Évaluation environnementale des projets

Nos réf : EE-887-14

Avis de l'autorité environnementale sur le projet de ZAC Rouget de Lisle sur la commune de Vitry-sur-Seine, dans le département du Val-de-Marne

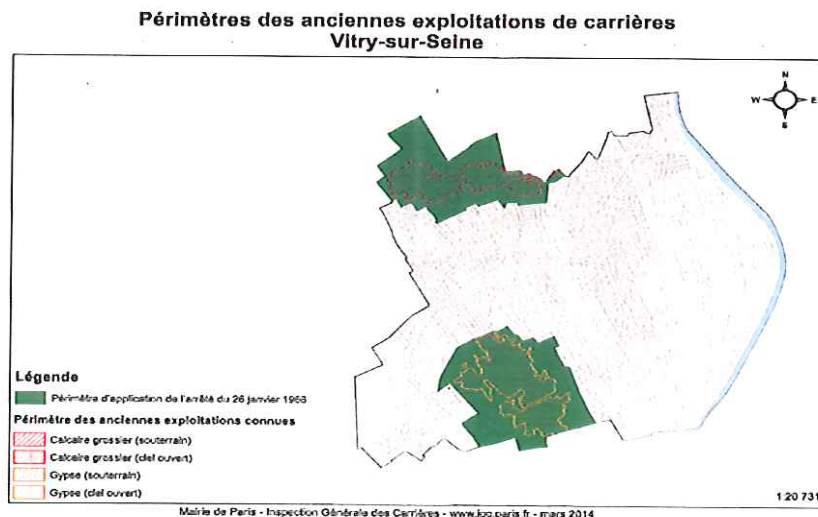
L'autorité environnementale rappelle au pétitionnaire que des recherches de pollution devront être menées sur les autres lots du projet, ce que le dossier n'évoque que succinctement.

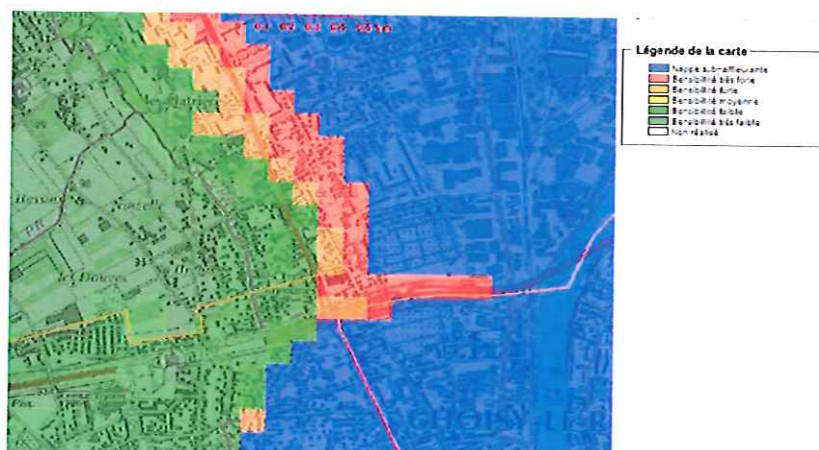
L'autorité environnementale précise cependant que l'ensemble des travaux prévus dans les zones vertes figurant sur la carte ci-dessous (dont partie ouest du projet), devront faire l'objet d'un avis de l'IGC⁵ (source : www.igc.paris.fr) avant délivrance des autorisations, conformément à l'arrêté inter-préfectoral du 26 janvier 1966 relatif aux zones d'anciennes carrières de Paris et du département de la Seine.

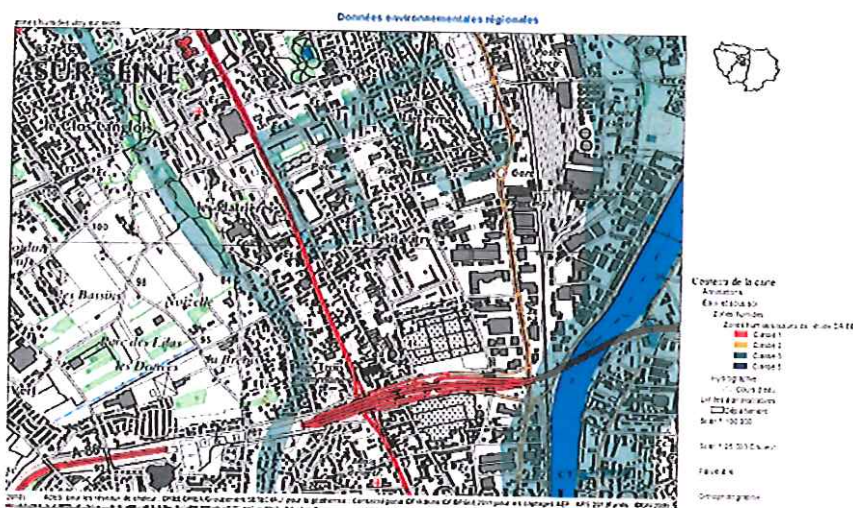
Le dossier ne traite pas de la thématique des zones humides, il semblerait cependant qu'une partie du projet (au nord) se trouve en zone humide de classe 3, si l'on se réfère à la cartographie extraite de l'étude DRIEE 2010. Ceci devra être examiné lors de la procédure loi sur l'eau.
